Dodatek č. 14
ke Smlouvě o dílo ze dne 6. 8. 2021
č. smlouvy objednatele: DS2121/04760

**dotatek č. 14 ke smlouvě o dílo ze dne 6. 8. 2021, ve znění předešlých dodatků, která byla uzavřena
s vybraným dodavatelem veřejné zakázky na stavební práce s názvem „Oblastní nemocnice
Jičín – Novostavba pavilonu „A“ pro laboratoře a onkologii“**

ZMĚNOVÝ LIST

108**Úprava záporového pažení vyvolaná postupem výstavby**

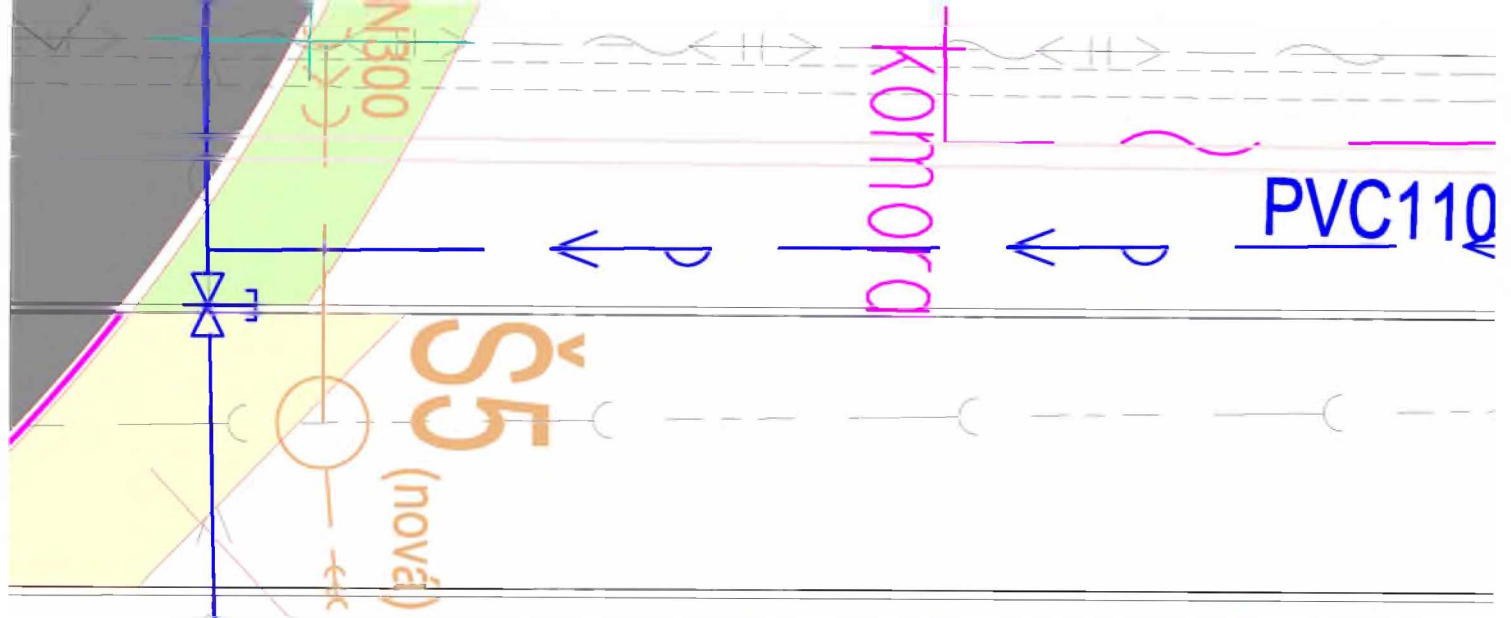
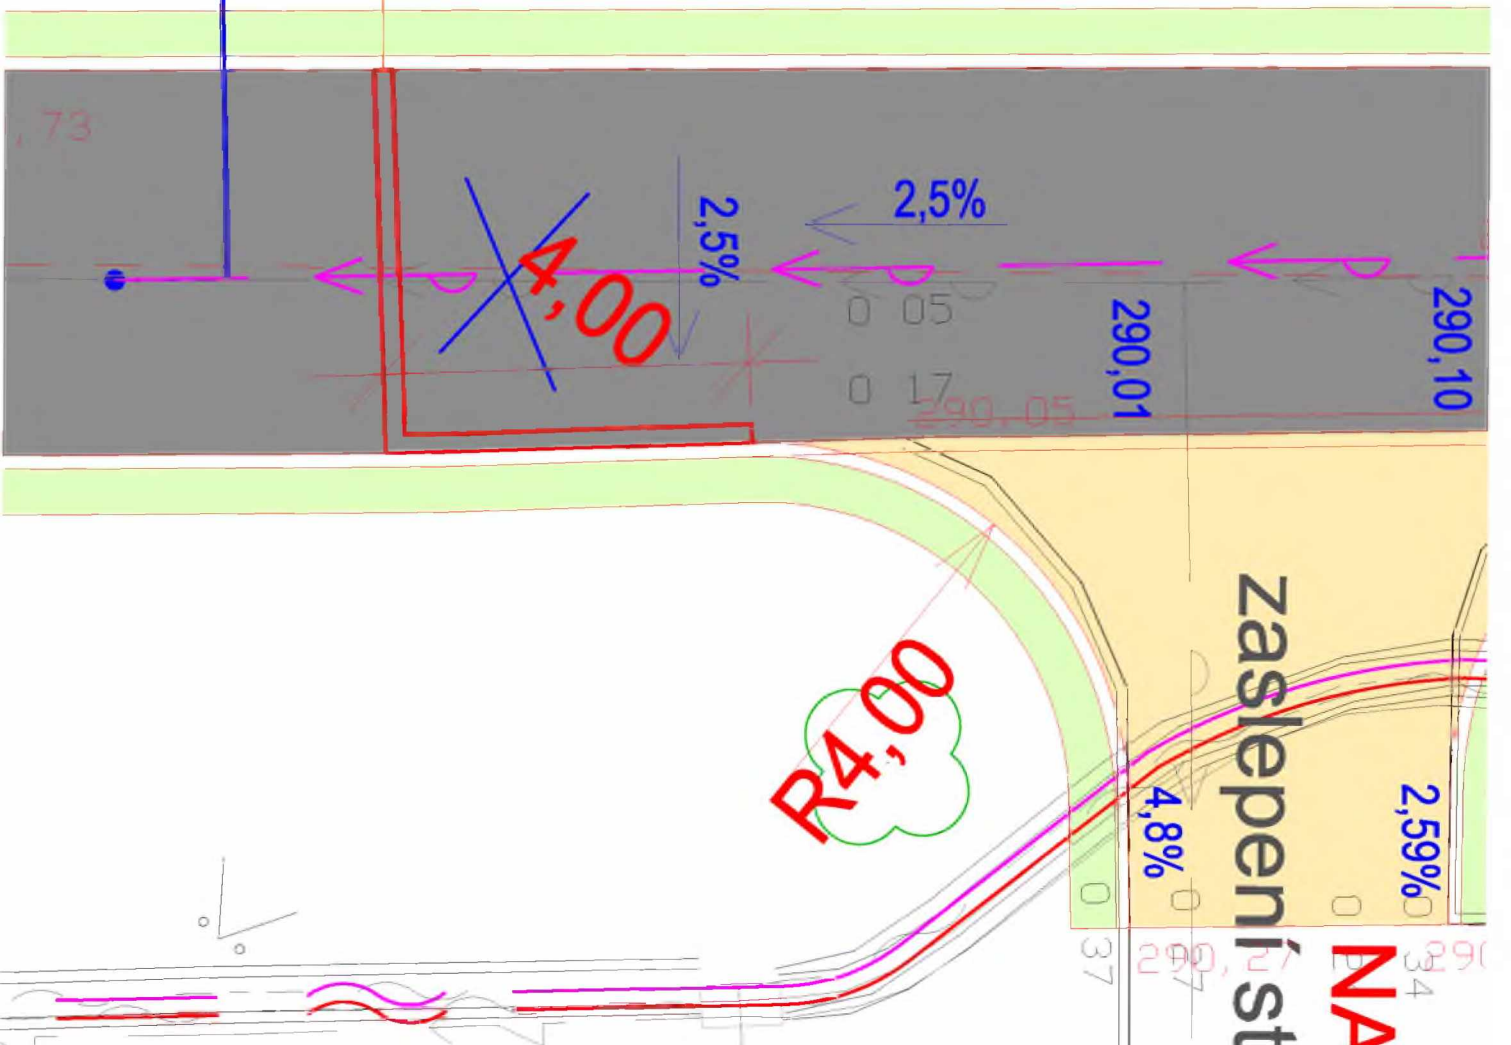
Informační tabule + parkovací automat:
V rámci objektu dojde k demontáži stávajícího parkovacího automatu, vybudování nové betonové patky 550x500x900mm a následná montáž na tuto patku. Slaboproudé a silnoproudé kabely k tomuto automatu nejsou součástí tohoto objektu. Stávající informační cedule bude demontována, následně vybudovány betonové patky do hl. min. 900mm a následně osazení informační tabule na nové místo.

SMĚROVÉ A VÝŠKOVÉ NAPOJENÍ NA STÁVAJÍCÍ ZPEVNĚNOU PLOCHU, DLAŽBA ZE STEJNÉHO MATERIÁLU JAKO STÁVAJÍCÍ CHODNÍK

NAPOJENÍ AUTOMATICKÉ POKLADNY OD PŮVODNÍHO MÍSTA
